REF: MAGM-CE-012-2025

ASUNTO: APROBACIÓN COMPONENTE "VOL VIII PRESUPUESTOS Y PROGRAMACIÓN DE OBRA" DEL CONTRATO NO. GN3886-2023.

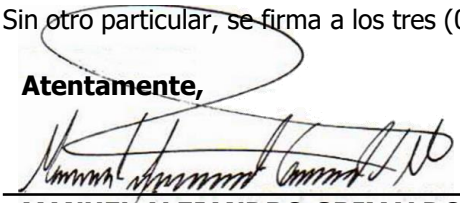
Teniendo en cuenta la solicitud presentada por el INVIAS se retira del resupuesto general de obra el valor del PMT componente dado que la entidad no lo paga como un elemento adicional, esta aclaración de deja como parte integral de las notas en la parte inferior del presupuesto, con el fin de no causar incongruencias.
